datum 30 januari 2014
uw brief van
uw kenmerk
projectnummer 257353 140075 - HE02
onderwerp Toetsing nieuwbouw PGS 29 met nieuwe terrein situatie

Toetsingskader PGS 29 voor opslagtanks

Figuur 3 Materialen gestald bij nabij tanks

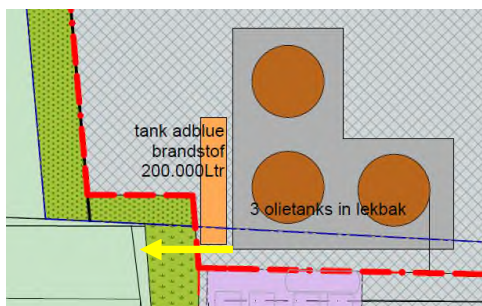
In voorschrift 11 van PGS 29 wordt omschreven dat materialen, die niet worden gebruikt, en afval verwijderd moeten worden of apart moeten worden bewaard. In de huidige situatie is geconstateerd dat nabij en op de tankput materialen en afvalunits aanwezig zijn (zie figuur 3). Dit is strijdig met de PGS 29.

In de nieuwe situatie kan deze situatie eenvoudig worden voorkomen omdat Van Kessel in de nieuwe situatie beschikt over een stallingsloods voor opslag van materialen. De stallingsloods ligt op veilige (en voldoende) afstand van de tankput (ongeveer 27 meter afstand). Hiermee wordt aan PGS 29 voldaan.

Figuur 5 Locatie vulpunt op het terrein

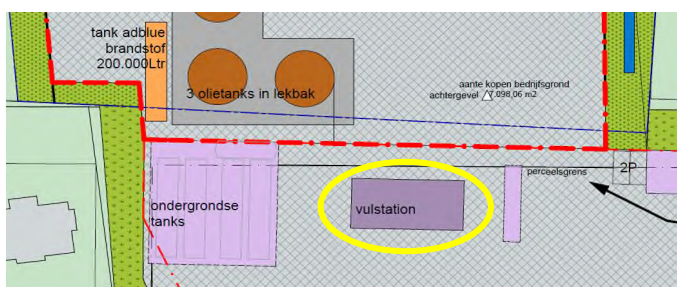
"Waar is het vulpunt van de opslagtanks?" en "Hoe is dit vulpunt gesitueerd ten opzichte van de al aanwezige vulpunten en opslagtanks?"

Het vulpunt is gelokaliseerd op het vulstation in de bovenstaande uitsnede (zie gele cirkel). Het vulpunt van de opslagtanks wordt op het huidige vulstation bijgeplaatst. De leidingen zullen ondergronds naar het vulstation toelopen. De locatie van het vulpunt wordt separaat beschouwd in de risicoanalyse.
